<p>ALCALDÍA MAYOR DE BOGOTÁ D.C. GOBIERNO SEGURIDAD Y CONFIDABILIDAD Atención a Emergencias</p>	CONCEPTO TÉCNICO DE REVISIÓN DE ESTUDIOS DE RESPUESTA DE AMPLIFICACIÓN LOCAL DE ONDAS SÍSMICAS	Código:	GPR-FT-09
		Versión:	03
		Código Documental:

1.1	CONCEPTO TÉCNICO No. CT:	6073
1.2	SUBDIRECCIÓN:	TÉCNICA Y DE GESTIÓN
1.3	COORDINACIÓN:	INVESTIGACIÓN Y DESARROLLO
1.4	REFERENCIA CRUZADA RADICADO FOPAE:	2011ER455
1.5	RESPUESTA OFICIAL No. RO:	45961

2.1	SOLICITANTE:	ARQ. ADRIANA LOPEZ MONCAYO CURADURÍA URBANA No.3
2.2	PROYECTO:	SAN RAFAEL
2.3	LOCALIDAD:	11 SUBA
2.4	UPZ:	24 NIZA
2.5	BARRIO O SECTOR CATASTRAL:	SAN JOSE DEL PRADO
2.6	DIRECCIÓN:	CALLE 137 No. 55 - 58
2.7	CHIP:	AAA0194WEUZ
2.8	AREA APROX. DEL LOTE	23.621 m ²
2.9	FECHA DE EMISIÓN:	8 DE FEBRERO DE 2010
2.10	EJECUTOR DEL ESTUDIO:	ESPINOSA Y RESTREPO S.A.

El presente concepto técnico corresponde a la **primera revisión** realizada por el Fondo de Prevención y Atención de Emergencias, del informe "Lote ubicado en la calle 138 con cra 55A de Bogotá" elaborado por el Ing. Carlos Restrepo. Este estudio fue radicado el 17 de Enero de 2011 mediante oficio 2011ER455, por la Arq. Adriana López de la Curaduría Urbana No. 3 en cumplimien

Figura 1. Localización del Proyecto "SAN RAFAEL"

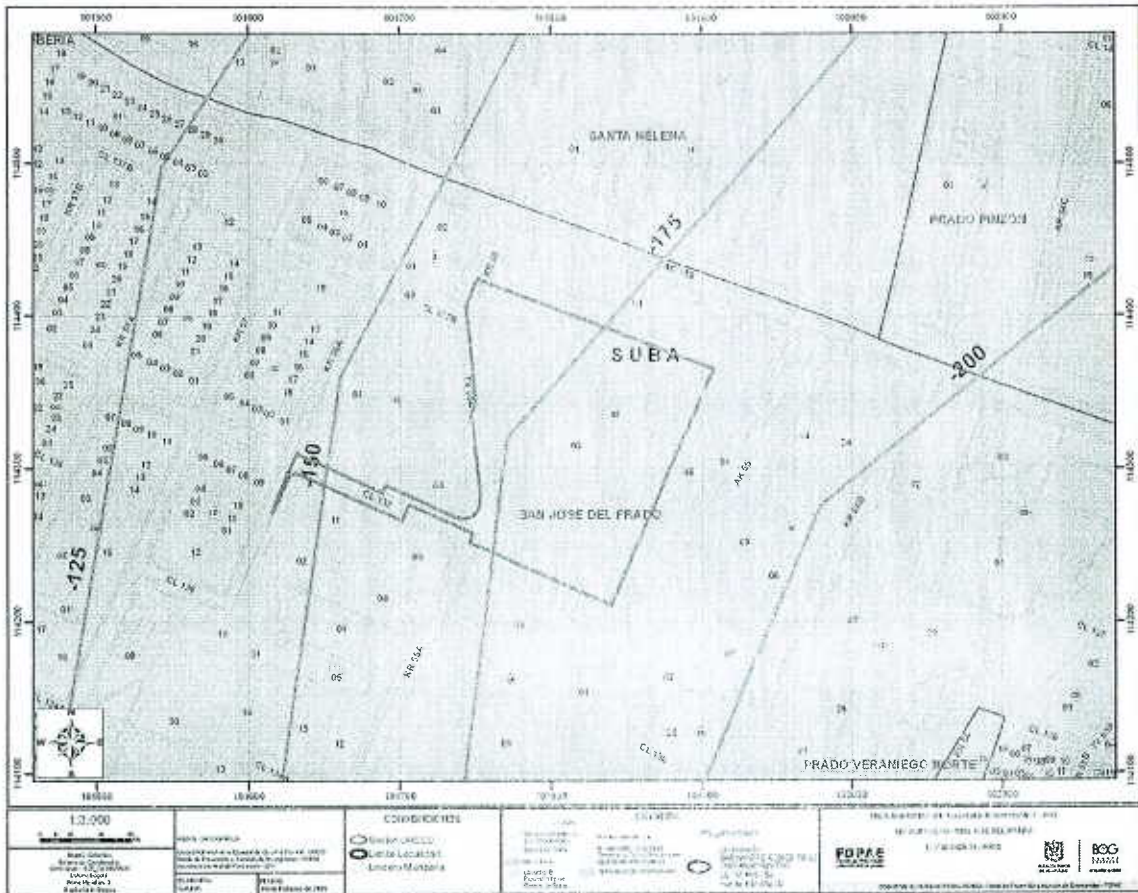
De acuerdo al numeral 1.0 del informe, el proyecto se encuentra localizado en la Zona 3A – Lacustre A de la microzonificación sísmica de la ciudad, lo cual es consistente con la localización presentada en la Figura 1 del presente concepto.

De acuerdo a la información contenida en el informe, el nivel de agua se presenta a 1.0 y 5.0 m de profundidad. El consultor indica que el espesor del depósito de suelos es de 220 m en el sitio del proyecto, por lo tanto el perfil geotécnico se complementó para profundidades entre los 50 m hasta los 130 m teniendo en cuenta la información obtenida en la perforación profunda (130 m de profundidad) realizada en la Calle 170 con Autopista Norte y de los 130 m en adelante el perfil se complemento con la perforación profunda (190 m de profundidad) realizada en la calle 126 con carrera 29, ejecutados en el marco del estudio de microzonificación sísmica de Bogotá; sin embargo, según se observa en la figura 1 el espesor de los depósitos de suelo se encuentran entre los 150 a 200 m.

- ✓ Ajustar el perfil geotécnico de acuerdo al espesor del depósito de suelos indicado en la figura 1. que se encuentra entre 150 a 200 m.
